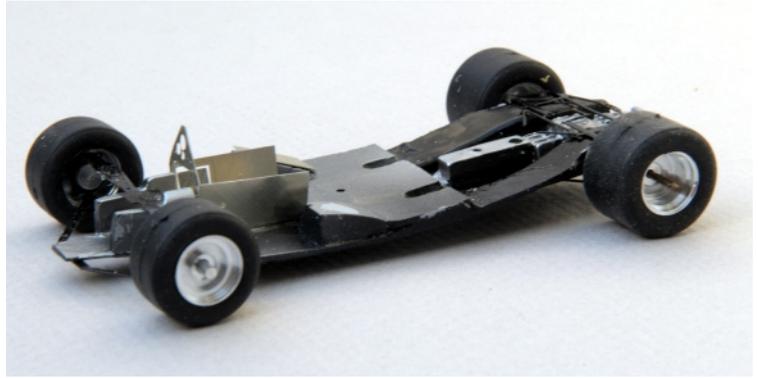
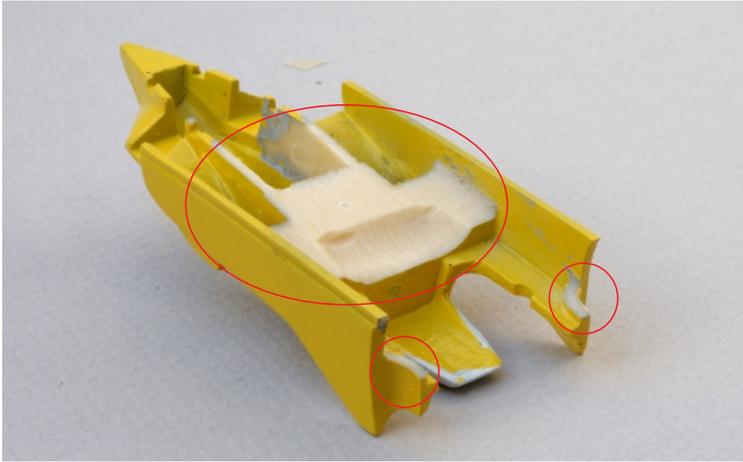
Utiliser de vieux moules sans y toucher et y adapter de nouvelles pièces peut poser problème; c'est le cas ici, le modèle étant initialement en white metal, puis modifié pour la résine avant d'atterir chez nous! Et l'assise de la voiture est perturbée...

Il vous faudra donc retailler l'intérieur de la caisse comme sur la photo ci-dessous, et préparer le châssis (au besoin, l'affiner aussi un peu) pour un montage à blanc permettant de vérifier cette assise...

Using old moulds, made at first for white metal and modified for resin, may cause problem. Here, the trim is affected. You will have to modify inside of body, as shown, (or maybe chassis thickness) and assemble chassis with suspensions & wheels to verify the trim.

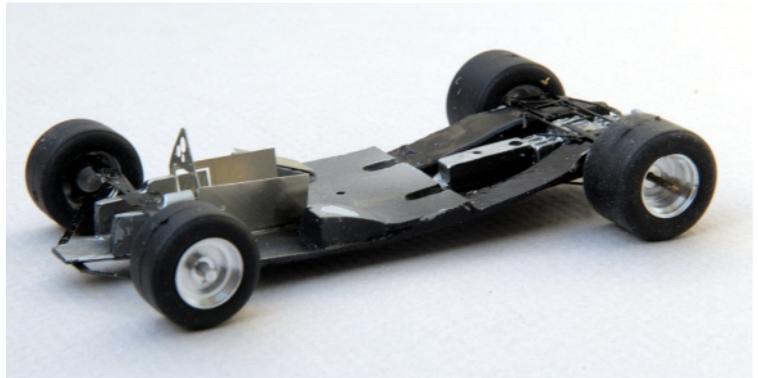
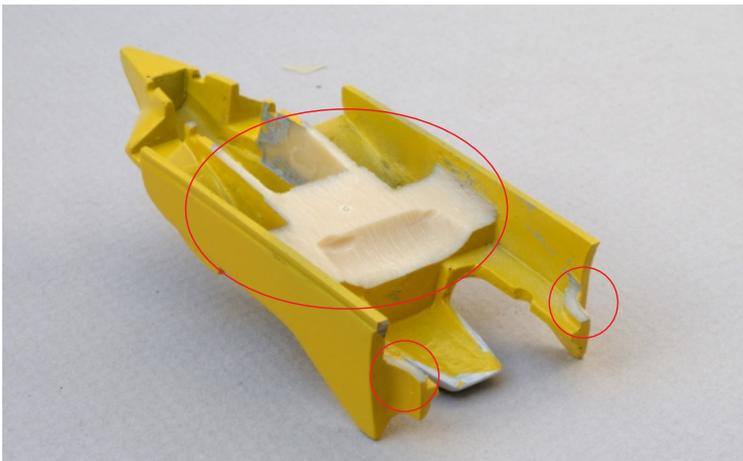
Utiliser de vieux moules sans y toucher et y adapter de nouvelles pièces peut poser problème; c'est le cas ici, le modèle étant initialement en white metal, puis modifié pour la résine avant d'atterir chez nous! Et l'assise de la voiture est perturbée...

Il vous faudra donc retailler l'intérieur de la caisse comme sur la photo ci-dessous, et préparer le châssis (au besoin, l'affiner aussi un peu) pour un montage à blanc permettant de vérifier cette assise...

Using old moulds, made at first for white metal and modified for resin, may cause problem. Here, the trim is affected. You will have to modify inside of body, as shown, (or maybe chassis thickness) and assemble chassis with suspensions & wheels to verify the trim.

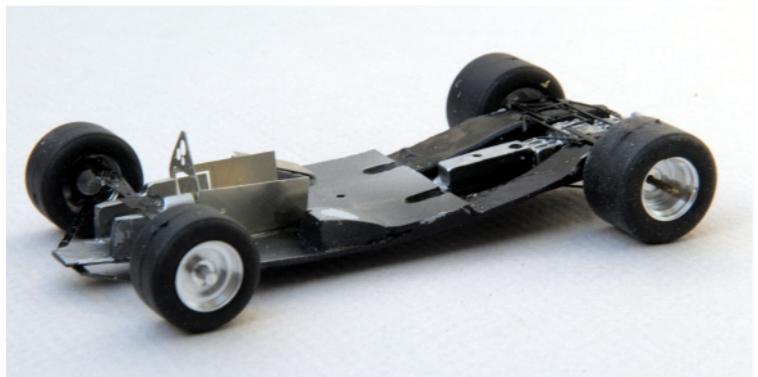
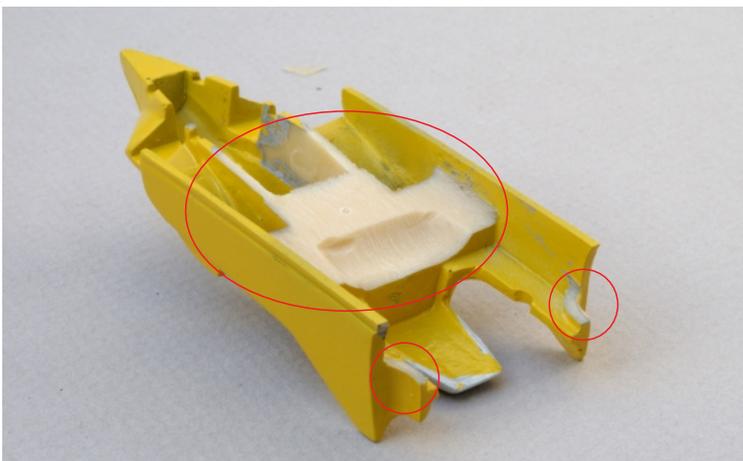
Utiliser de vieux moules sans y toucher et y adapter de nouvelles pièces peut poser problème; c'est le cas ici, le modèle étant initialement en white metal, puis modifié pour la résine avant d'atterir chez nous! Et l'assise de la voiture est perturbée...

Il vous faudra donc retailler l'intérieur de la caisse comme sur la photo ci-dessous, et préparer le châssis (au besoin, l'affiner aussi un peu) pour un montage à blanc permettant de vérifier cette assise...

Using old moulds, made at first for white metal and modified for resin, may cause problem. Here, the trim is affected. You will have to modify inside of body, as shown, (or maybe chassis thickness) and assemble chassis with suspensions & wheels to verify the trim.
